NOTE TECHNIQUE

N° 144-D

DS 21 (DX-DJ) - DS 19_a (DY-DL)

Conduit de ventilation

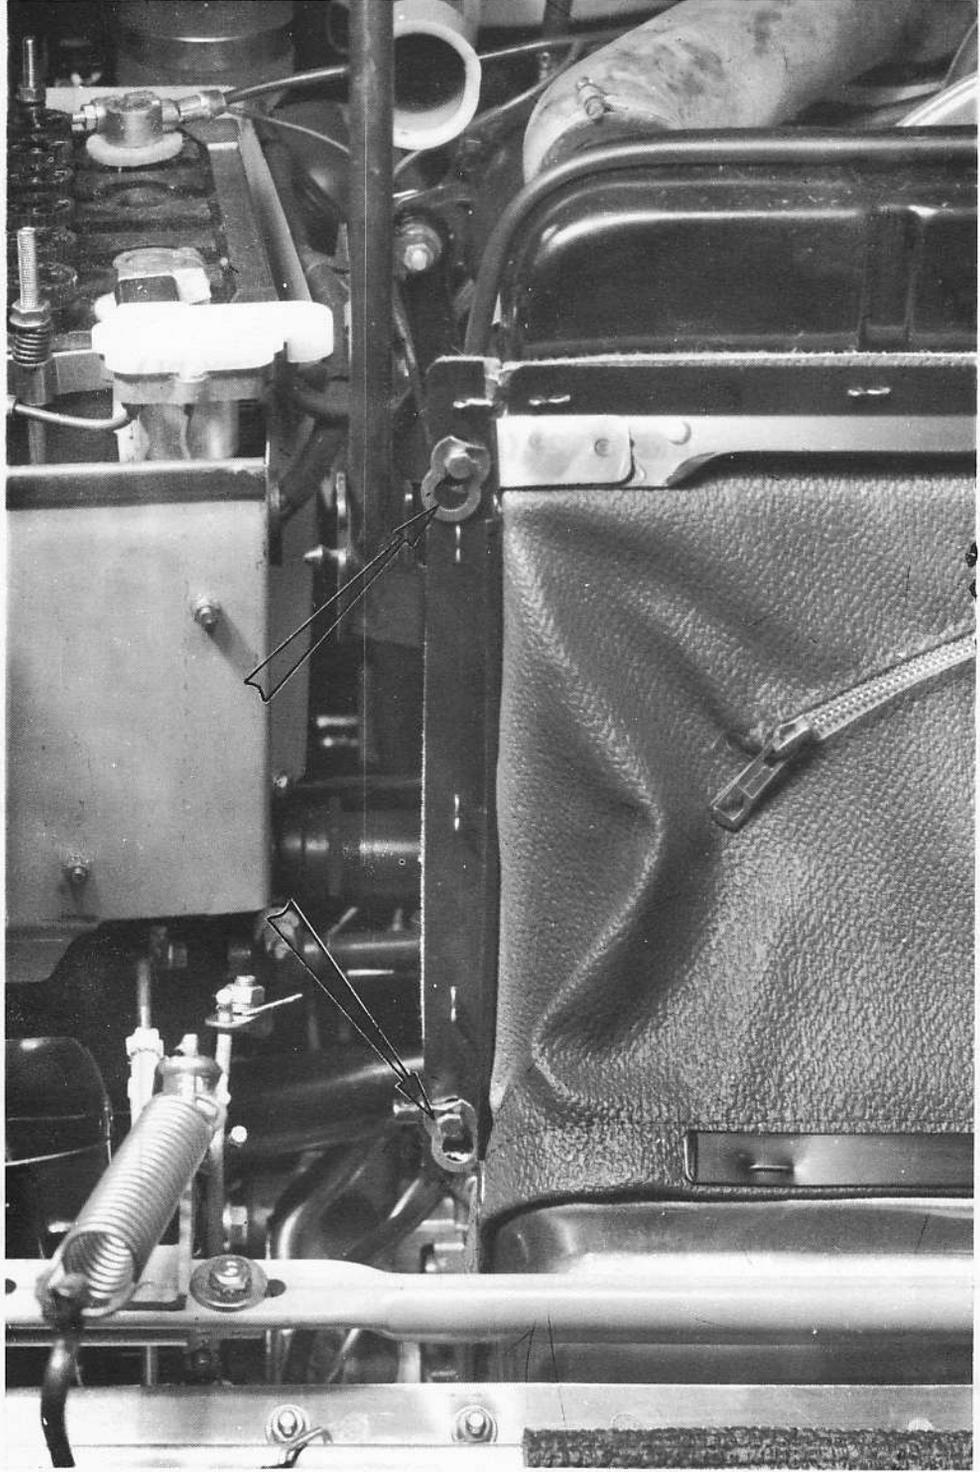
Depuis Avril 1968, la fixation du cadre avec conduit souple de ventilation sur le radiateur est modifiée afin d'obtenir un agrafage rapide, (voir figure).

DESIGNATION	ANCIENNE PIECE	NOUVELLE PIECE
Conduit souple de radiateur Rondelle agrafage rapide (coef. 2)	DX 242-49 b	DX 242-49 c DX 242-42

Pour désaccoupler le conduit souple du radiateur, opérer comme suit :

- Débloquer les quatre vis de fixation du conduit.
- Retirer les deux rondelles d'agrafage rapide du côté droit.
- Dégager le cadre du conduit souple des vis de fixation.
